Nota Técnica nº 0002/2023-SRD/SGT/SRM/SRG/SCG/SMA/SPE/ANEEL

Assunto: Análise das contribuições recebidas no âmbito da Consulta Pública – CP nº 051/2022 que tratou da proposta de aprimoramento das regras aplicáveis à microgeração e minigeração distribuída

Figura 1 - Exemplo de Balanço Energético antes da GD

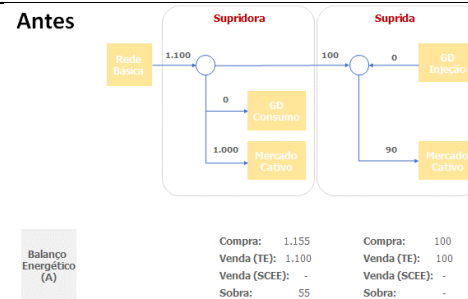
REN 1.000, art. 655-J	554.	ENEL	<p>Art. 655-J. No caso de unidade consumidora com microgeração ou minigeração distribuída atendida por permissionária, o excedente de energia pode ser alocado em unidades consumidoras atendidas nas concessionárias com as quais a permissionária tenha CUSD celebrado na condição de usuária do sistema.</p> <p>(...)</p> <p>§ 5º Fica assegurado à concessionária de que trata o caput o livre acesso ao sistema de medição das unidades consumidoras com microgeração ou minigeração distribuída que realizam a operação descrita neste artigo, mas a responsabilidade técnica e financeira pelo sistema de medição permanece com a permissionária.</p> <p>§ 6º Unidades consumidoras atendidas pelas concessionárias de que trata o caput não podem receber excedentes de energia de unidades</p>	<p>A Enel Brasil entende que a proposta apresentada pela ANEEL para viabilizar o comando legal do artigo 15 da Lei nº 14.300/2022, que estabelece a possibilidade de transferência de excedentes de energia entre Permissionária e Concessionárias, está incompleta, pois não ajusta o pagamento pela energia que foi injetada na rede da permissionária e que será utilizada na rede da sua concessionária supridora.</p> <p>Ressalta-se que o pagamento pela energia que foi injetada na rede da permissionária e que será utilizada na rede da sua concessionária supridora é essencial, pois na forma que foi apresentada a proposta da ANEEL, a permissionária receberá a energia injetada pela unidade consumidora com microgeração ou minigeração distribuída, que será fornecida e faturada para o mercado próprio da permissionária.</p>	<p>● Parcialmente aceita</p> <p>Quanto ao §5º, o art. 228 da REN 1000/2021 já estabelece que a responsabilidade técnica e financeira pelo sistema de medição é da distribuidora conectada (permissionária, no caso levantado na contribuição), sem previsão de transferência de tal responsabilidade para a concessionária na qual os créditos e excedentes são compensados, conforme sugere a contribuição. Todavia, não é necessário alterar o texto normativo para contemplar o mérito da contribuição.</p> <p>Sobre o §10, os efeitos da</p>

Figura 2 - Balanço Energético após a GD

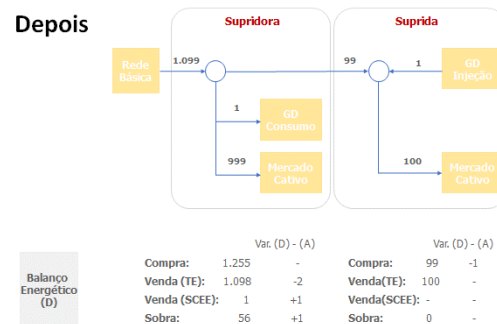
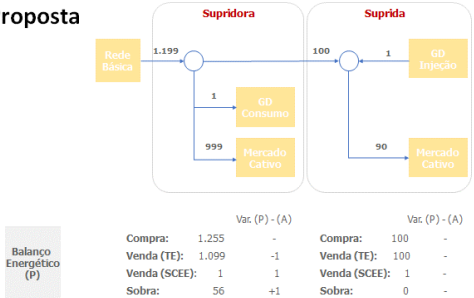
A Figura 2 demonstra como fica o balanço energético a partir do momento em que há geração de micro e minigeração na concessão suprida e compensação desta energia na concessão supridora. Podemos notar que há um enriquecimento sem causa para a suprida, que mantém o mercado, mas diminui a compra de energia. Por outro lado, a supridora é prejudicada com uma redução dupla do mercado TE (tanto pela redução do suprimento quanto pela compensação da unidade consumidora pela GD).

Portanto, a fim de resolver o problema, o Grupo Enel Brasil propõe que a distribuidora suprida receba no seu faturamento mensal do CUSD o valor equivalente ao montante de energia a ser compensado em uma
